<b>Title - Sujet</b> CCGS SAMBRO REFIT	
<b>Solicitation No. - N° de l'invitation</b> F5561-132413/A	<b>Amendment No. - N° modif.</b> 003
<b>Client Reference No. - N° de référence du client</b> F5561-13-2413	<b>Date</b> 2013-08-19
<b>GETS Reference No. - N° de référence de SEAG</b> PW-\$HAL-403-9048	
<b>File No. - N° de dossier</b> HAL-3-71097 (403)	<b>CCC No./N° CCC - FMS No./N° VME</b>
<b>Solicitation Closes - L'invitation prend fin</b> <b>at - à 02:00 PM</b> <b>on - le 2013-08-27</b>	
<b>Time Zone</b> Fuseau horaire Atlantic Daylight Saving Time ADT	
<b>F.O.B. - F.A.B.</b> <b>Plant-Usine:</b> <input type="checkbox"/> <b>Destination:</b> <input checked="" type="checkbox"/> <b>Other-Autre:</b> <input type="checkbox"/>	
<b>Address Enquiries to: - Adresser toutes questions à:</b> Brow, Theresa	<b>Buyer Id - Id de l'acheteur</b> hal403
<b>Telephone No. - N° de téléphone</b> (902) 496-5166 ( )	<b>FAX No. - N° de FAX</b> (902) 496-5016

Amend 003

**NGCC SAMBRO**

**DEVIS N° 13-S044-008-1**

HD-05-Fig. 1 – Pompe à incendie (vue vers l'arrière)

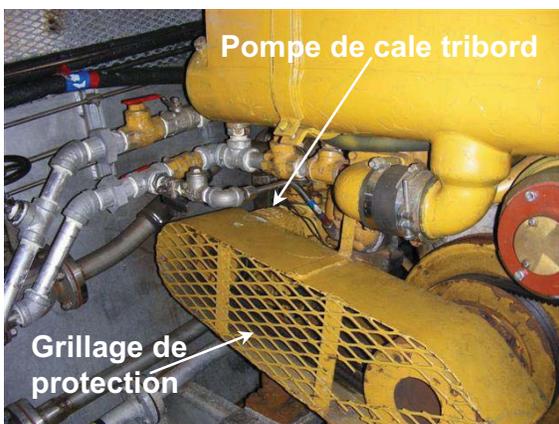
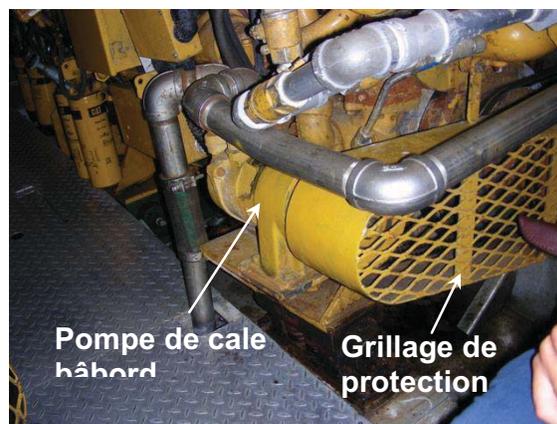
Pumps Survey (HD-05) – Corrected photos have been attached to revised spec.
